ACLARACIONES N°2:

Licitación N.º 01/2019

Modificaciones al Pliego de bases y condiciones particulares para realizar el **Techado de la Cancha RAFA BOLO, la Supresión de equipamiento exterior deteriorado y sustitución, la construcción de pista de patín y la reforma y ampliación del Pabellón con proyecto ejecutivo, en la Plaza de Deporte de Dolores, Soriano.**

Puerta exterior - Línea Premium

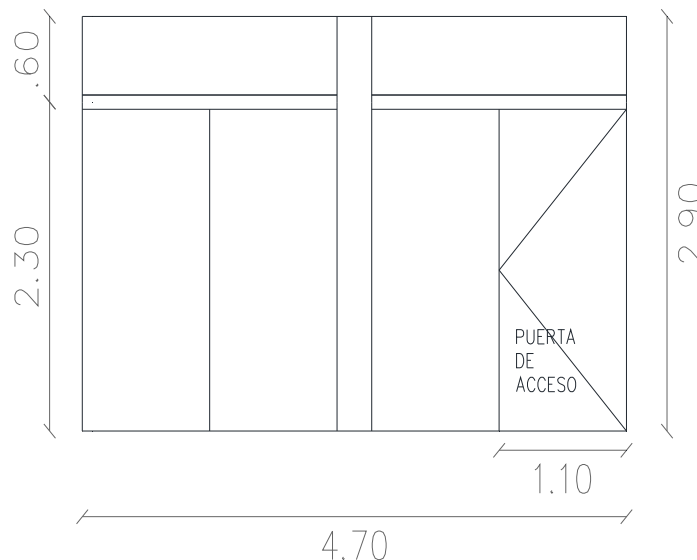
Que tipo de abertura se cotiza para sustituirlas?

Son una cantidad de 2 (dos) con doble cristal de 82 cms (de hoja).

Son una cantidad de 1 (una) sin cristal de 92 cms (de hoja).

Son una cantidad de 1 (una) sin cristal de 72 cms (de hoja).

- Puerta en Cedro de 45 mm de espesor 100% maciza.
- Pintada color gris.

- 5 bisagras en acero inoxidable de 4 pulgadas con rulemanes
- Cerradura de doble perno con llaves de doble paleta y pestillo en acero inoxidable. Cerrojos extra de Seguridad.
- Marco en Cedro de 4.5 x 15 cm.
- Burletes de goma en el marco para mayor hermeticidad.
- Amarras en madera para mantener en escuadra
- Diseño replanado en ambas caras
- Espacio para recibir 2 cristales con contravidrios en madera
- Contramarcos y tapajuntas.
